Emne: FW: Komplet planforslag - Tilbakemelding på revidert planforslag - Vestre Haugen - Plan 5053

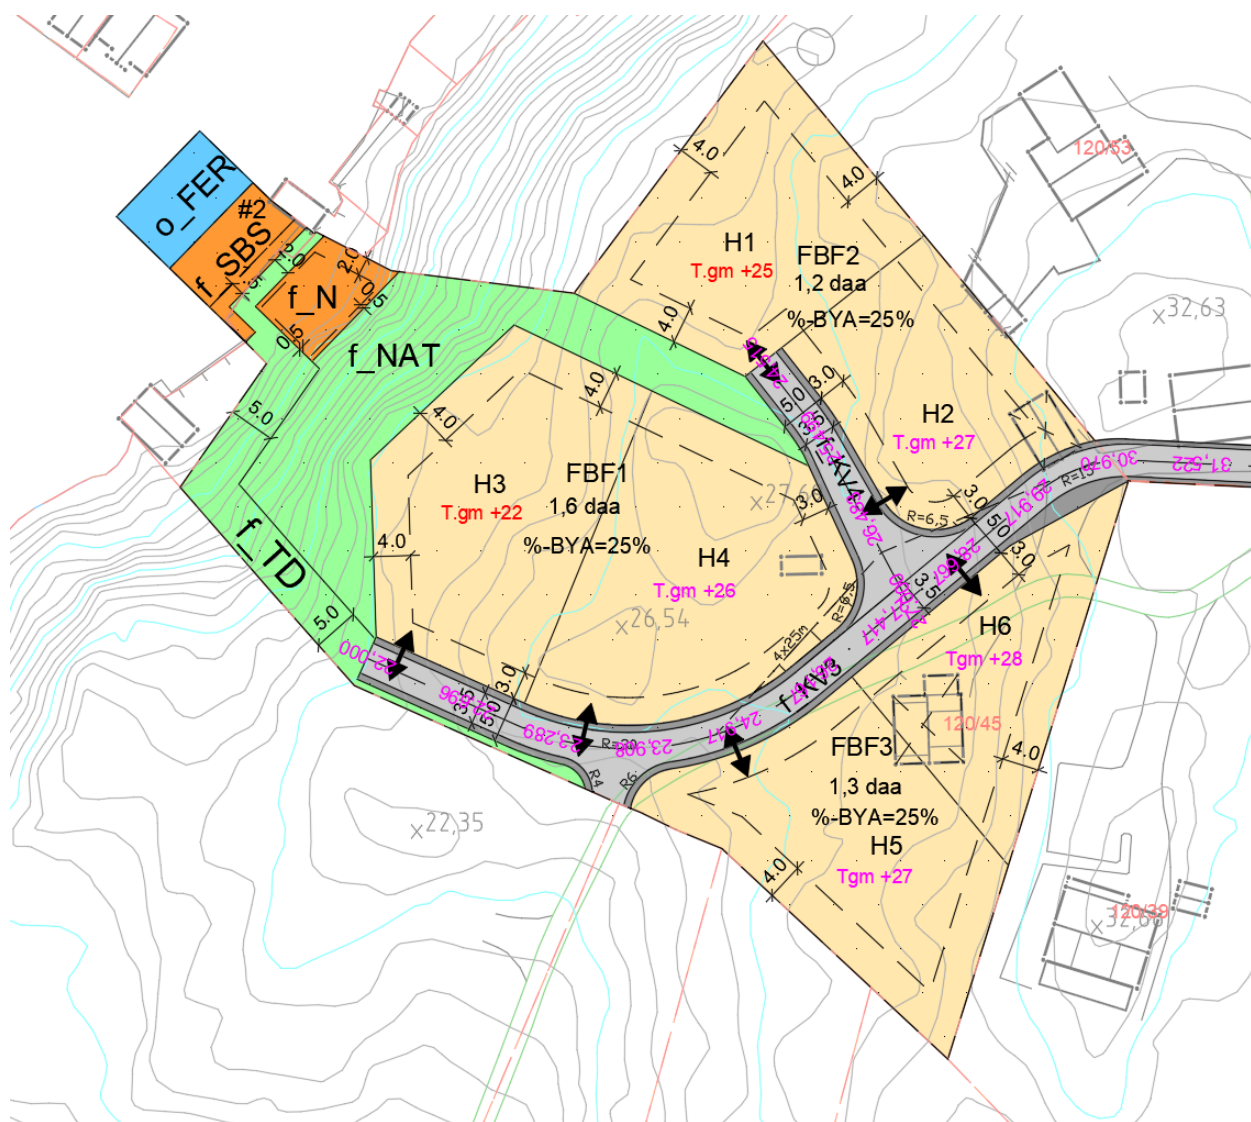
Alle endringer dere foreslår i vedlagt tilbakemelding er ok, vi har kun en kommentar til høyde på grunnmur. Vi ønsker at disse økes 1m for tomtene i nordvest (H1 og H3), markert med rød skrift i figur nedenfor. Dette passer bedre med terrenget og foreslått veføring. Høyde veg, hentet fra plan og profiltegning, vises med rosa skrift. Jeg har endret høyde på grunnmur for disse tomtene på plan og profiltegning, se vedlegg.
